ORBETELLO , 25 luglio 2023

- **ID 9888.** con avviso del 23 maggio 2023, codice procedura MASE-2023-93273 stata avviata la **procedura di valutazione di impatto ambientale (V.I.A.)** di competenza nazionale (artt. 20 e ss. del decreto legislativo n. 152/2006 e s.m.i.) relativa al **progetto di realizzazione di una centrale eolica denominata Orbetello** da parte di **Apollo Wind s.r.l.** (sede in Bolzano, Via della Stazione n. 7) in località varie, Comune di **Orbetello** (GR);

OSSERVAZIONI

Figura 15. PTCP Grosseto: Beni paesaggistici (Tav. ST 5)

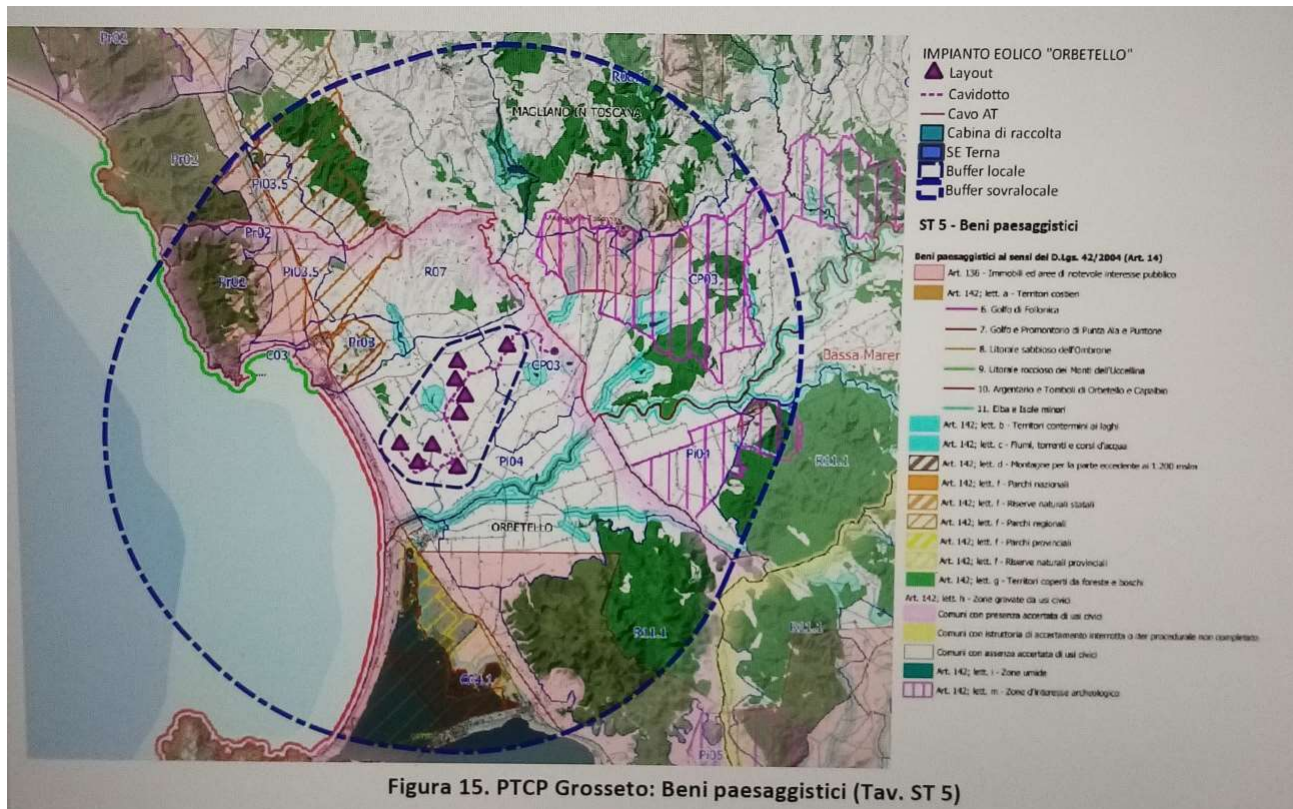
- in proposito, si ricorda che l'art. 6, comma 1°, del decreto-legge n. 50/2022, convertito con modificazioni e integrazioni nella legge n. 91/2022, in relazione all'installazione di **impianti di produzione di energia da fonti rinnovabili** è stata individuata una **"fascia di rispetto ... determinata considerando una distanza dal perimetro di beni sottoposti a tutela di sette chilometri per gli impianti eolici e di un chilometro per gli impianti fotovoltaici"**. Successivamente, con l'art. 47, comma 1°, del decreto-legge n. 13/2023, convertito con modificazioni e integrazioni nella legge n. 41/2023, **la fascia di tutela è stata ridotta a "tre chilometri" per gli impianti eolici e a "cinquecento metri" per gli impianti fotovoltaici.**

Detta **fascia di rispetto** risulta, quindi, nel caso di specie **estesa tre chilometri dal limite delle zone tutelate con vincolo culturale** (artt. 10 e ss. del decreto legislativo n. 42/2004 e s.m.i.) **e/o con vincolo paesaggistico** (artt. 136 e ss. e 142 del decreto legislativo n. 42/2004 e s.m.i.). In ogni caso, **la visibilità di detti aerogeneratori alti oltre 200 metri sarebbe ben presente in tutta l'area;**
